Nr postępowania: GUM2023ZP0039

postępowanie o udzielenie zamówienia publicznego prowadzone w trybie przetargu nieograniczonego, na podstawie art. 132 ustawy z dnia 11 września 2019 r. - Prawo zamówień publicznych (Dz. U. z 2022 r. poz. 1710 ze zm.) pn. **Budowa Uniwersyteckiego Centrum Stomatologicznego Gdańskiego Uniwersytetu Medycznego przy ul. M. Skłodowskiej – Curie w Gdańsku.**

Gdański Uniwersytet Medyczny jako Zamawiający, na podstawie art. 135 ust. 2 i 6 ustawy Pzp, udziela odpowiedzi na pytania, które wpłynęły w niniejszym postępowaniu.

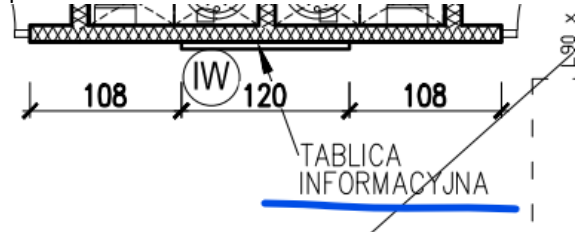
Prosimy o potwierdzenie, że lustra; lustra uchylne NPS są poza zakresem oferty. Brak pozycji w przedmiarze.

W/w lustra: lustra uchylne są w zakresie oferty (przedmiotu zamówienia).

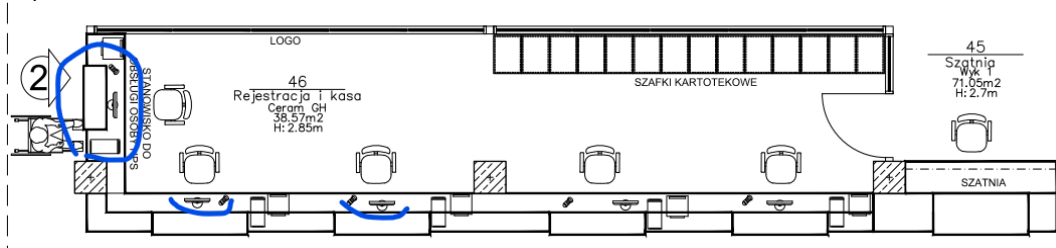
Prosimy o potwierdzenie, że tablice informacyjne są poza zakresem oferty. Rzut II piętra. Brak pozycji w przedmiarze.

W/w tablice informacyjne są w zakresie oferty (przedmiotu zamówienia).

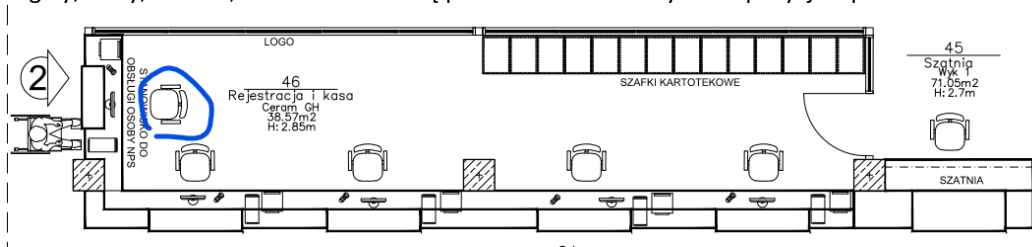
Prosimy o potwierdzenie, że meble typu: stoły; krzesła; biurka; fotele biurkowe; fotele seminaryjne / wykładowe; regały; szafy; szatnie; kosze na śmieci są poza zakresem oferty. Brak pozycji w przedmiarze.

Zamawiający potwierdza powyższe.

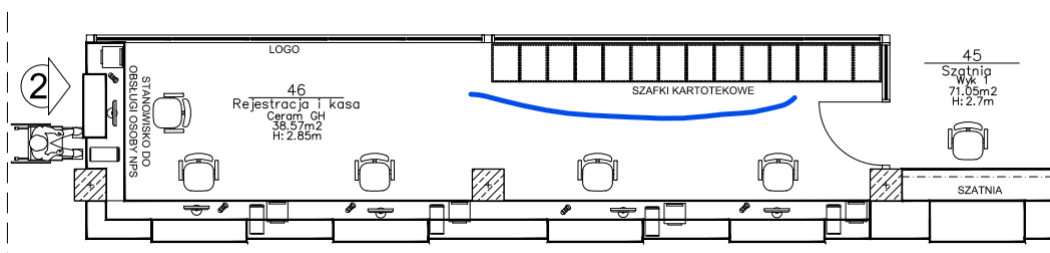
Prosimy o potwierdzenie, że szafki kartotekowe są poza zakresem oferty. Brak pozycji w przedmiarze.

Zamawiający potwierdza powyższe.

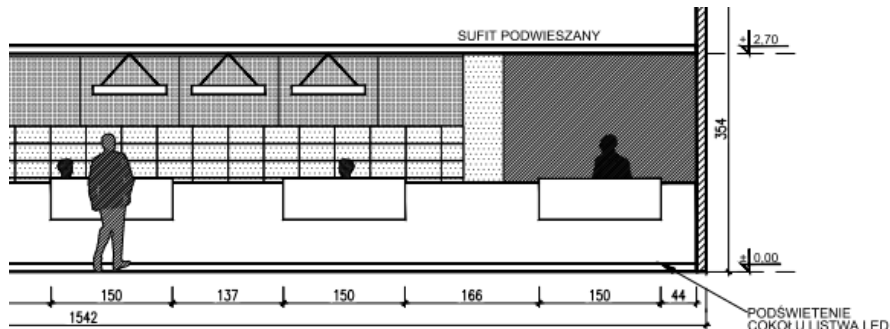
Prosimy o potwierdzenie, że łada recepcyjna wraz z podświetleniem cokołu jest poza zakresem oferty. Brak pozycji w przedmiarze.

Zamawiający potwierdza powyższe.

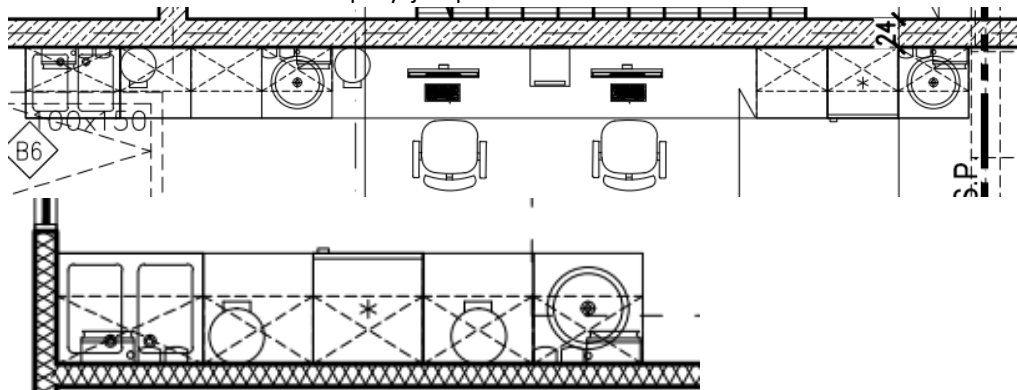
Prosimy o potwierdzenie, że **aneksy kuchenne oraz fartuchy dla nich** są poza zakresem oferty. Np. pomieszczenie 45 sala fantomowa. Brak pozycji w przedmiarze.

Zamawiający potwierdza powyższe.

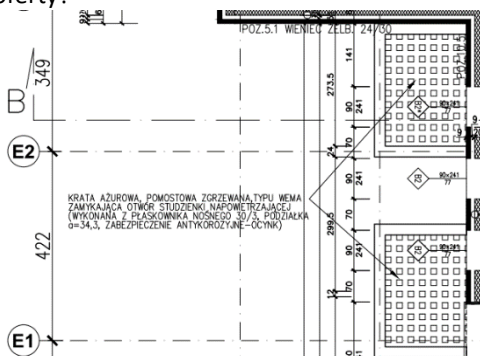
Prosimy o potwierdzenie, że drabiny lub klamry wyłazowe do klap dymowych (wyjście na dach) są poza zakresem oferty. Brak pozycji w przedmiarze.

W/w drabiny lub klamry wyłazowe do klap dymowych **są w zakresie** oferty (przedmiotu zamówienia).

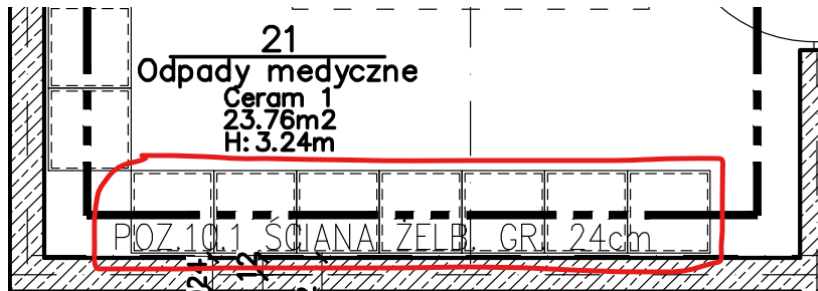
Prosimy o potwierdzenie, że oznakowanie poziome; malowanie linii w garażu; numeracja miejsc parkingowych; miejsce parkingowe NPS na poziomie 0 są poza zakresem oferty. Brak pozycji w przedmiarze.

W/w elementy są w zakresie oferty (przedmiotu zamówienia).

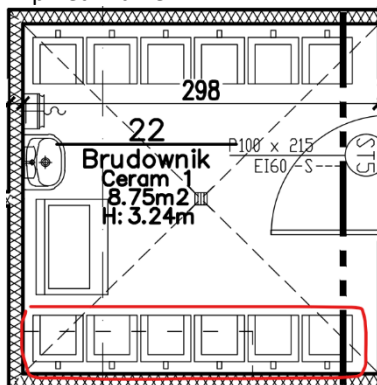
Prosimy o potwierdzenie, że **pojemniki w pom. Brudownik** na poziomie 0 są **poza** zakresem oferty. Brak pozycji w przedmiarze.

Zamawiający potwierdza powyższe.

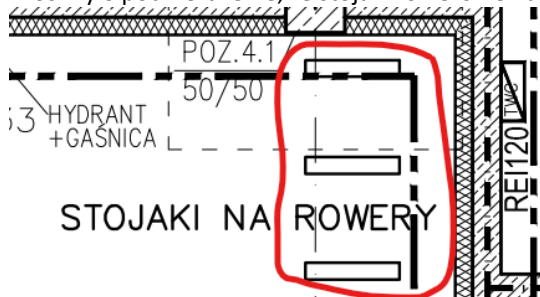
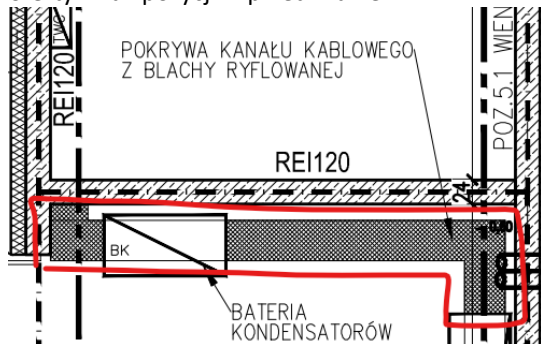
Prosimy o potwierdzenie, że stojaki rowerowe na poziomie 0 są **poza** zakresem oferty. Brak pozycji w przedmiarze.

W/w elementy (stojaki rowerowe) są **w** zakresie oferty (zamówienia).

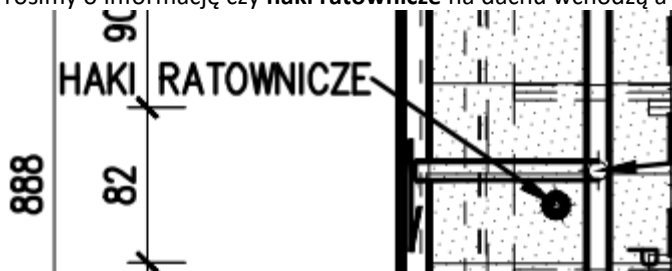
Prosimy o potwierdzenie, że szafki szatniowe są poza zakresem oferty. Brak pozycji w przedmiarze.

Zamawiający potwierdza powyższe.

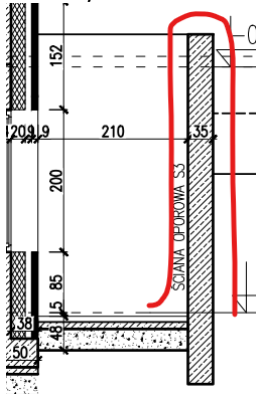
Prosimy o informację czy system asekuracji dachu wchodzi a w zakres oferty? Brak pozycji w przedmiarze.

W/w system asekuracji **jest w zakresie** oferty (przedmiotu zamówienia).

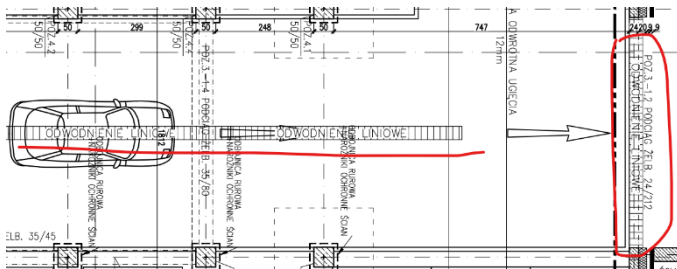
Czy w ofercie należy ująć odwodnienie liniowe garażu. Brak pozycji w przedmiarze.

Tak.

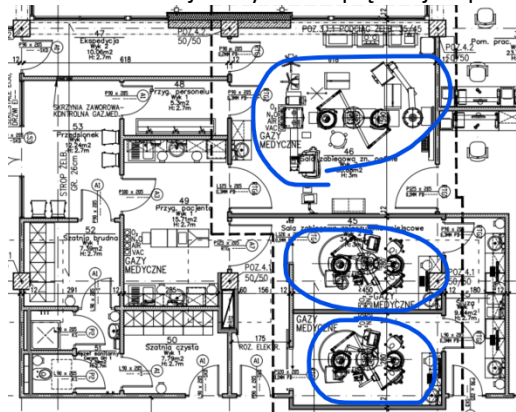
Czy system Master Key wchodzi w zakres oferty?

Tak.
